概要

この通知は、トップマークに「ART」と記された XC18V00 デバイスでデータシートの仕様外のデザインを実行した場合に、デバイスがノイズに弱くなることをお知らせするものです。

この通知は、英語版資料 (CA2003-08、バージョン 1.1、2004 年 3 月 11 日発行) を翻訳したものです。

図 1 (新規デザインに推奨の抵抗値)

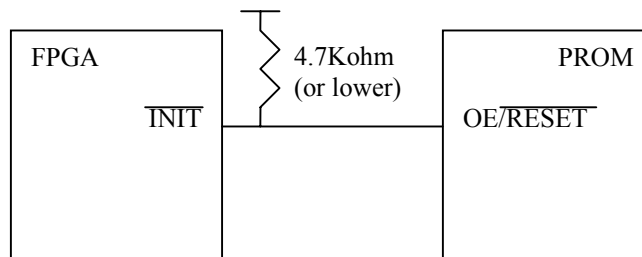
- データシートの仕様に従い、4.7 Kohm (またはそれ以下) の外部抵抗を PROM の OE/RESET# ピンおよび FPGA の INIT ピンに接続してください。また、FPGA TICCK は必ず仕様 (500ns) を満たすようにしてください。これにより、PROM における OE/RESET# 信号の立ち上がり時間 (Trise) および、立ち下がり時間 (Tfall) が 500ns に変換されます。

図 2 (バッファを介した LED 回路)

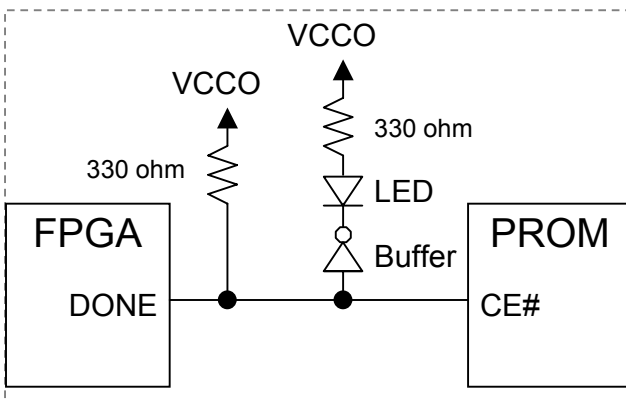
- スタンバイ時の消費電力を低減するため FPGA の DONE ピンを使用し PROM CE# を駆動する場合は、信号が仕様内であり、立ち上がり/立ち下がり時間が短くなっていることを確認します。また、LED を駆動するには外部バッファを使用します (図 2 参照)。CE# を駆動するために DONE ピンを使用する場合は、CE# を LED に接続することができます (図 3 参照)。
